Ministero della cultura

SOPRINTENDENZA SPECIALE PER IL PIANO NAZIONALE
DI RIPRESA E RESILIENZA

Oggetto [ID_VIP: 7374] STORNARA (FG) – Progetto agrivoltaico Stornara 1 della potenza complessiva di 48,278 MWp, incluso opere ed infrastrutture strettamente necessarie da realizzare nel comune di Stornara (FG) in località "Contessa", nonché opere di connessione da realizzare nel comune di Stornara in località "Posta di Torre".
Procedura riferita alla VIA, ai sensi dell'art. 23 del D. Lgs. 152/2006 (PNIEC).
Proponente: ENEL Stornara 1 S.r.l. (poi E-Stornara 1 S.r.l.).
Parere tecnico istruttorio della Soprintendenza per il Piano nazionale di ripresa e resilienza.

16/11/2022

Fig.2 - Tavola delle aree non idonee ricadenti nel buffer di 3 km (valore RAVA)
 Immagine tratta dall'elaborato R_06_STO redatto dal Proponente (p. 68)

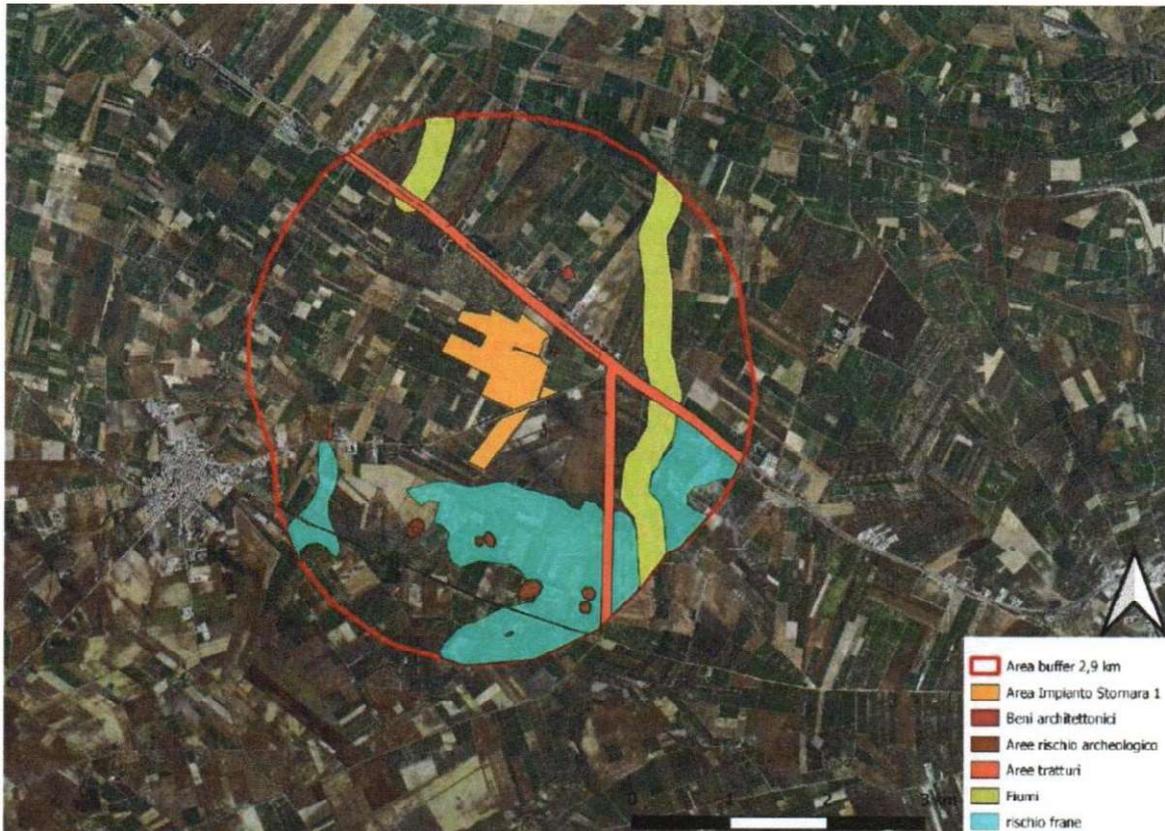
9. viste le valutazioni compiute dal Proponente in riferimento alle aree non idonee alla localizzazione dell'impianto di cui trattasi, si chiede di voler compiere la medesima **valutazione degli impatti del progetto rispetto ai cavidotti e alle opere annessi all'impianto** (sottostazione e area stazione TERNA) includendo quindi in tutte le cartografie già predisposte i relativi tracciati e ingombri delle opere annesse;

Valutazione del cumulo: Impianti eolici esistenti (bandierine nere), impianti eolici in valutazione (bandierine colorate) impianto in valutazione ID VIP 7521 in verde e grigliato blu. Percorsi tratturali e aree di rispetto con tratteggio celeste. Elaborazione Sabap-FG

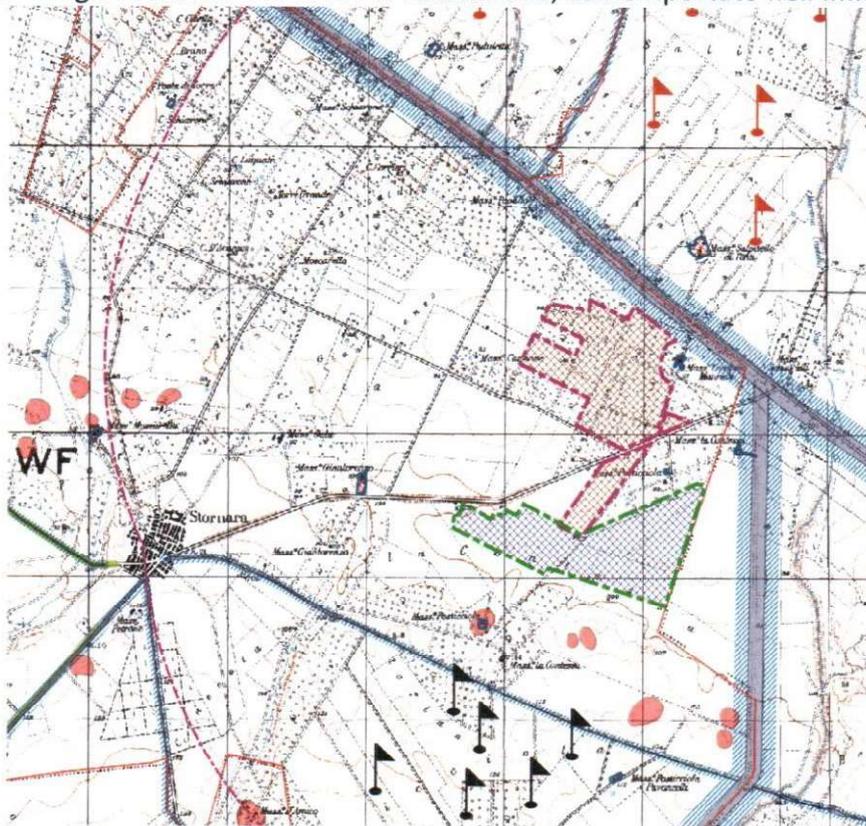
L'ufficio periferico nel proprio parere endoprocedimentale, oltre a rammentare quanto previsto dal PPTR, ovvero che svolge funzioni di tutela rispetto agli interventi di grande trasformazione territoriale come il progetto di cui trattasi, evidenzia che le criticità dell'intervento sono "... legate soprattutto allo snaturamento che inevitabilmente si viene a generare sul territorio agricolo e sul mosaico dei paesaggi che in esso si è consolidato nel tempo. Sempre più numerosi infatti, sono gli impianti che si sono sostituiti a suoli coltivati. La possibilità di installare in aree agricole, centrali fotovoltaiche, costruisce uno scenario di grande trasformazione della texture agricola, con forti processi di artificializzazione del suolo ...". L'impianto inoltre, si inserisce in un territorio in cui sono ancora riconoscibili i segni della struttura insediativa storica, data dalla presenza di antiche masserie, canali di scolo e percorsi interpoderali. Tra le masserie presenti, alcune sono sottoposte a tutela dal PPTR, come UCP - Testimonianze della stratificazione insediativa difatto è presente la Masseria Contessa Mannelli composta da un agglomerato di edifici rurali e residenziali con chiesetta annessa, che sorge a circa 100 metri dall'impianto. L'impianto di cui trattasi inoltre è a 100 metri dal Regio Tratturo Foggia- Ofanto e a circa 800 metri dal Regio Tratturo Braccio Cerignola - Ascoli Satriano, i quali rappresentano ulteriori segni della stratificazione storica dei luoghi, lungo i quali si aprono visuali aperte e dinamiche che consentono di cogliere tutte le caratteristiche del territorio, dominato da colture cerealicole che si alternano a quelle olivicole ed ai vigneti, data la caratteristica morfologica dell'ambito paesaggistico, privo di rilievi. La Soprintendenza, ancora, evidenzia che l'area di progetto è interessata dalla presenza di impianti FER già realizzati e in corso di valutazione, come riportato nell'immagine che segue.

La Soprintendenza, inoltre evidenzia che "... L'estesa superficie occupata dalle stringhe fotovoltaiche altera le trame e i mosaici culturali del territorio rurale, modifica significativamente il contesto di giacenza degli antichi manufatti rurali privandoli del loro valore storico-testimoniale in rapporto al territorio. Ed è

Immagine elaborata dalla Soprintendenza Speciale per il PNRR tramite GIS in cui si evince la presenza dell'impianto in valutazione e degli ulteriori impianti FER autorizzati/in corso di valutazione. In evidenza, nel cerchio rosso, l'impianto oggetto della presente valutazione.

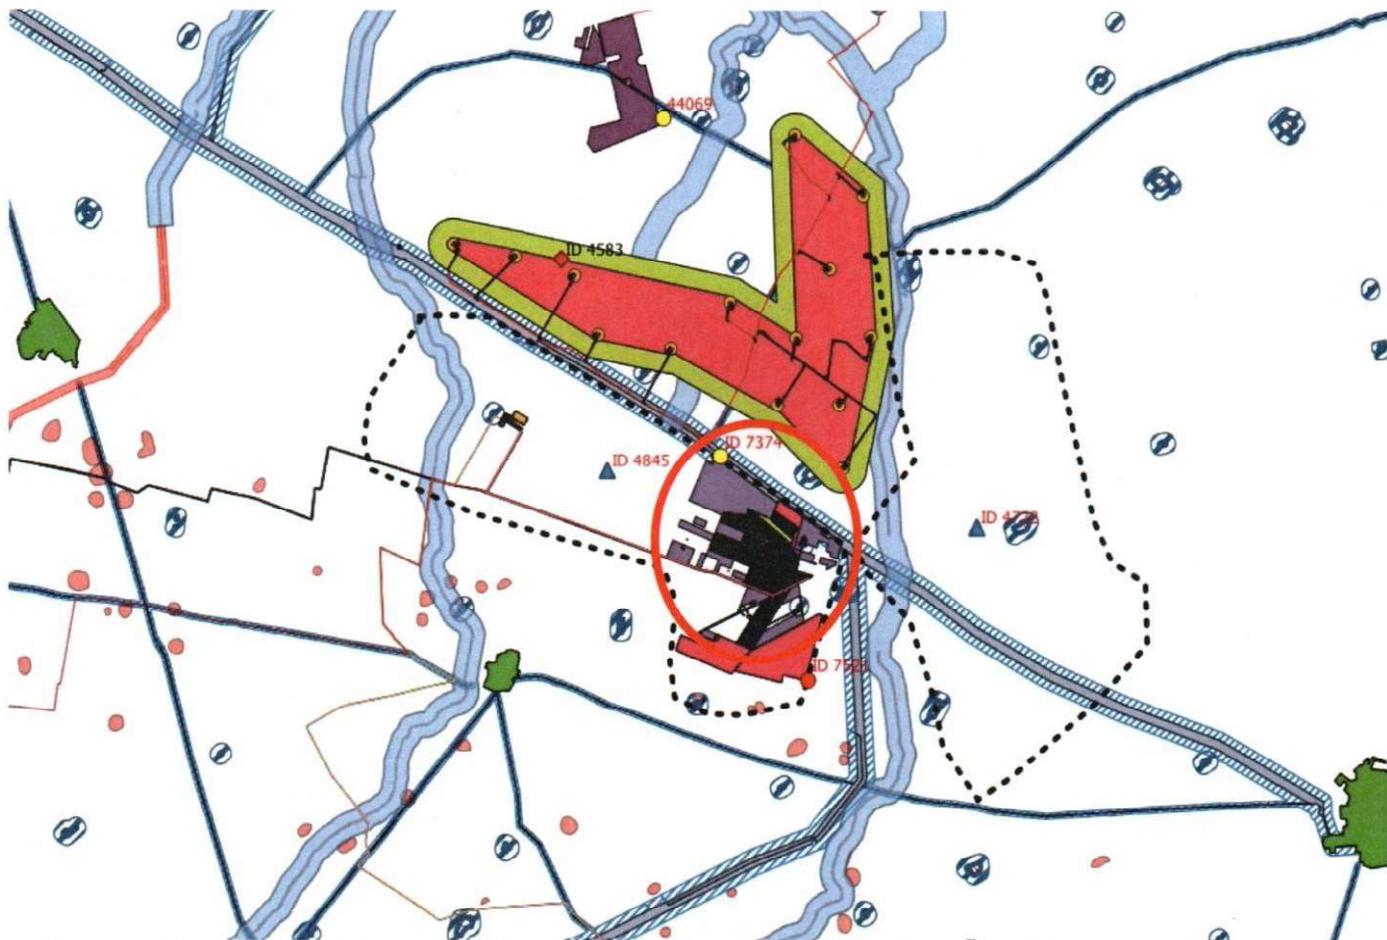
CONSIDERATO che il progetto oggetto della presente valutazione, sebbene di tipo agrofotovoltaico e quindi diverso da quello oggetto della succitata delibera della Presidenza del Consiglio dei Ministri, è immediatamente prossimo a quello già valutato negativamente dalla Presidenza e che le motivazioni ostative alla realizzazione dell'impianto riportate nel Decreto del 12/10/2022, sono riferibili comunque all'impianto di cui trattasi.

Immagine elaborata dalla Soprintendenza Speciale per il PNRR tramite GIS – In arancione i Buffer di 1 Km dai beni tutelati ai sensi del D.L. 50/2022. In evidenza, nel cerchio rosso, l’impianto oggetto della presente valutazione.

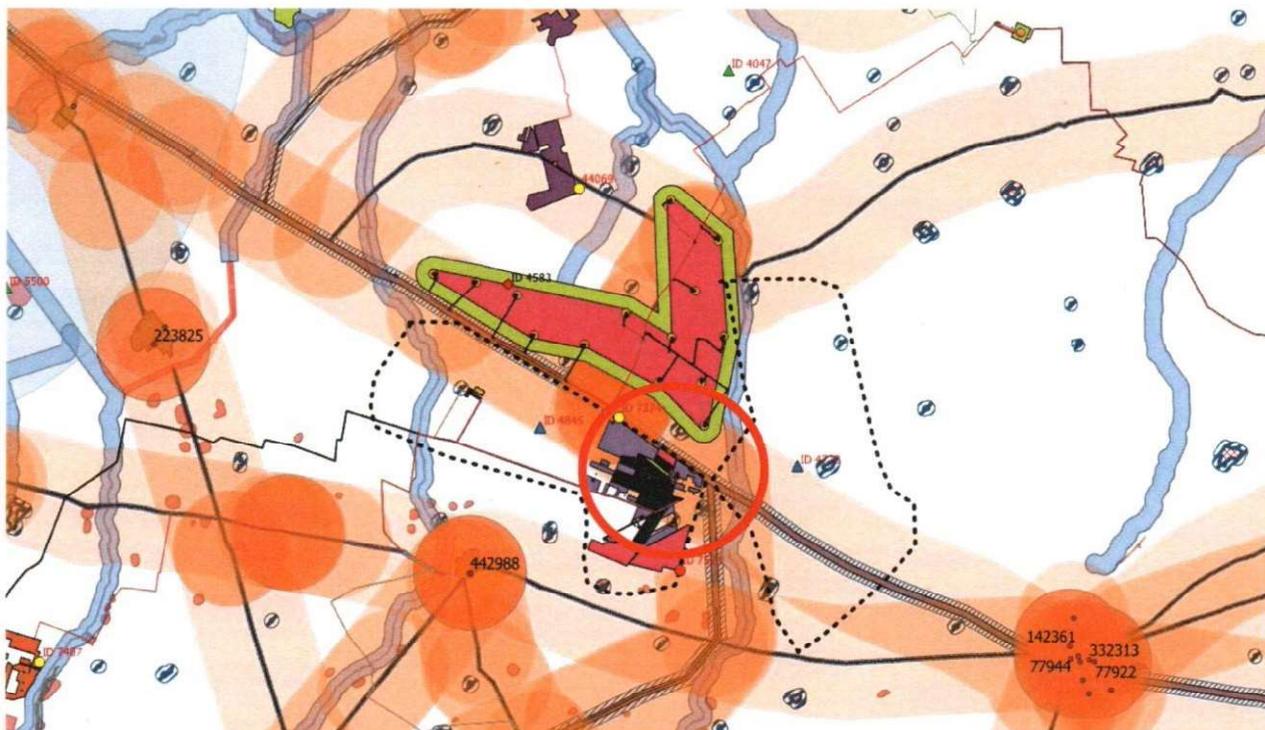
CONSIDERATO che, come esplicitato dalla Soprintendenza competente, gran parte dell’impianto di progetto ricade nella fascia di rispetto di un chilometro dalla rete tratturale tutelata e che tale area non è ricompresa tra quelle considerate idonee ai sensi dell’art. 20 del D.Lgs. 199/2021. Inoltre, l’impianto in esame ricade nei 500 metri dalle aree classificate *D3 Insempiamenti produttivi agricoli* e che tali aree non possono essere considerate a “... destinazione industriale, artigianale e commerciale ...” per come indicate all’art. 20 c. 8 lett. c-ter) del citato D.Lgs. 199/2021.

Simulazione 6 - Visione complessiva dell'intero impianto (*post operam*)

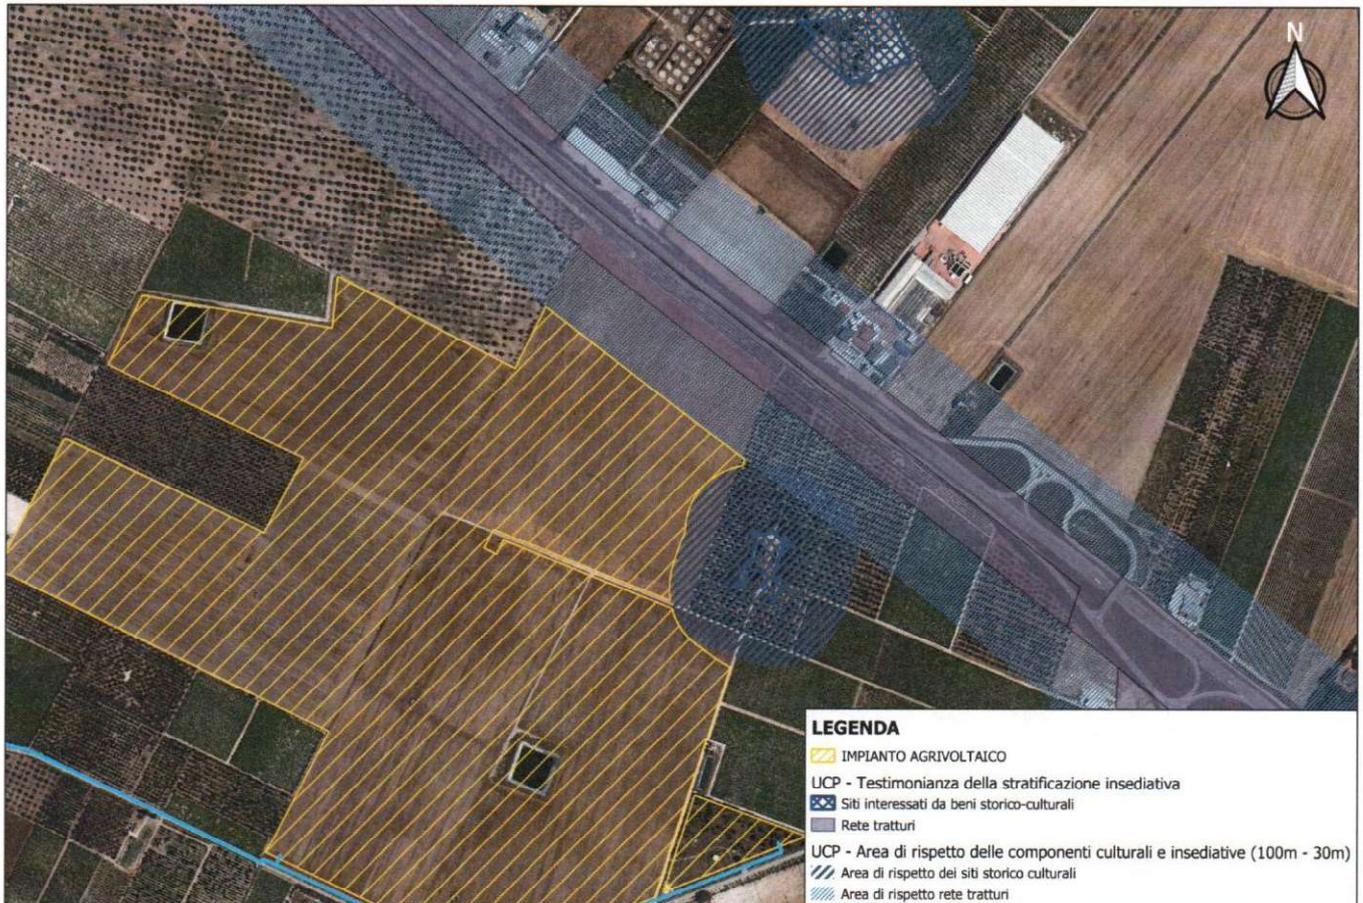
CONSIDERATE le fotosimulazioni integrative predisposte dal Proponente le quali rendono evidenza dell’interferenza derivante dalla realizzazione dell’impianto come riportato nell’immagine che segue la quale, come dichiarato dal Proponente, “... simula la visione globale dell’opera in rapporto ai luoghi sottoposti a tutela del PPTR, che nel caso specifico, come già ampiamente descritto, sono rappresentati dal Regio Tratturo Foggia – Ofanto, con area buffer 100 metri ... dal Regio Braccio Cerignola – Ascoli Satriano, ... dalla Masseria Contessa Mameli”.

Immagine elaborata dalla Soprintendenza Speciale PNRR – Il mosaico agricolo (prevalenza di vigneti ed oliveti) nel quale si inserisce il progetto

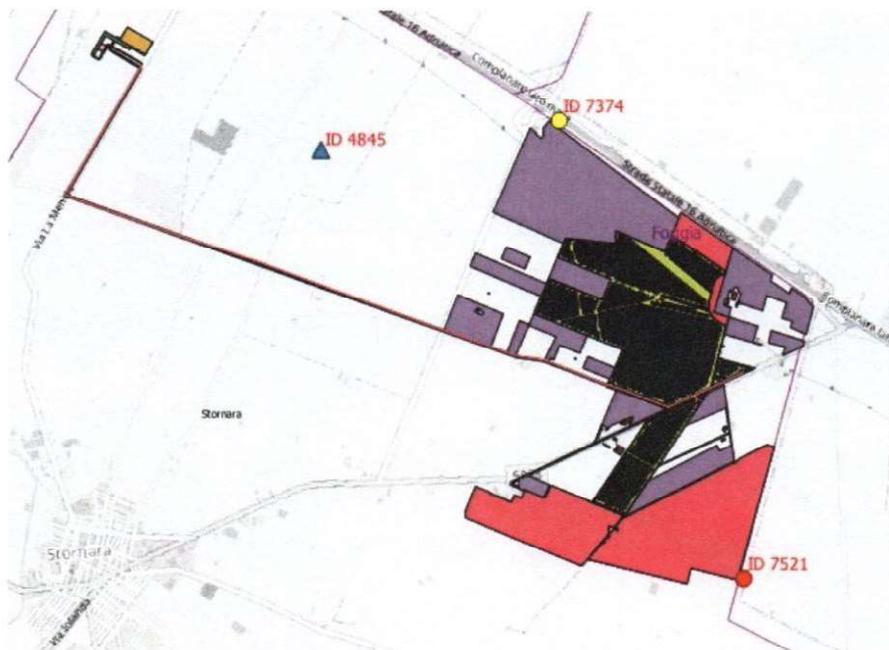
CONSIDERATO inoltre che l'installazione di impianti agrofotovoltaici in aree agricole, benchè caratterizzati da modalità di distribuzione sul suolo che consentono l'esercizio di determinate prestazioni agrarie, costituisce, tuttavia uno scenario di grande trasformazione della texture agricola, generando impatti visivi che non differiscono da quelli prodotti da un tradizionale impianto fotovoltaico, in particolar modo in contesti di pianura in cui prevalgono le visuali a raso come quello di cui trattasi.

RILEVATO che l'impianto agrofotovoltaico con le dimensioni e l'articolazione territoriale oggetto della presente valutazione (tra l'altro adiacente ad altro impianto in valutazione identificato con codice ID VIP 7521) è individuabile come intervento di rilevante trasformazione dei luoghi.
